ATTO N. DD 6457

DETERMINAZIONE DIRIGENZIALE

VALUTAZIONE AMBIENTALE STRATEGICA (VAS) RELATIVA ALLA PROPOSTA DI PIANO ATTUATIVO 'EX-CASERMA MAMELI' (PA MAMELI) - PARERE MOTIVATO, AI SENSI DELLA DIRETTIVA 2001/42/CE E DEL D.LGS. N. 152 DEL 3 APRILE 2006 E S.M.I.

RELAZIONE ISTRUTTORIA DEL PARERE MOTIVATO RELATIVO ALLA VALUTAZIONE AMBIENTALE STRATEGICA (VAS) DEL PIANO ATTUATIVO 'EX-CASERMA MAMELI' ('PA MAMELI')

Figura 4 - Estratto della Carta Idrogeologica del PGT del Comune di Milano (1:10000)

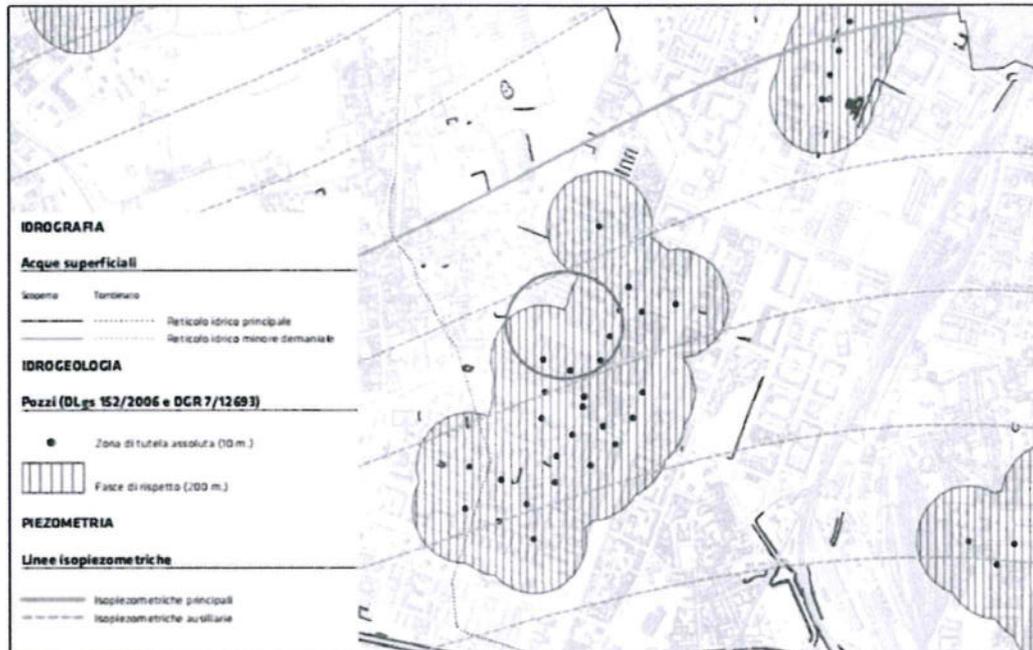
Pertanto, si richiede che il Rapporto Ambientale rivaluti i valori di soggiacenza della falda freatica previsti in corrispondenza dell'area in esame.

Dalla carta idrogeologica del PGT di Milano si osserva che nell'area circostante il sito in esame, lungo il perimetro della caserma Mameli, verso sud e verso est sono presenti n.5 pozzi ad uso idropotabile appartenenti alla centrale acquedottistica "Suzzani, risultando pertanto la caserma all'interno della fascia di rispetto dei pozzi stessi.

Pertanto, le Azioni di Piano, da definirsi nel Rapporto Ambientale, dovranno soddisfare i requisiti seguenti:
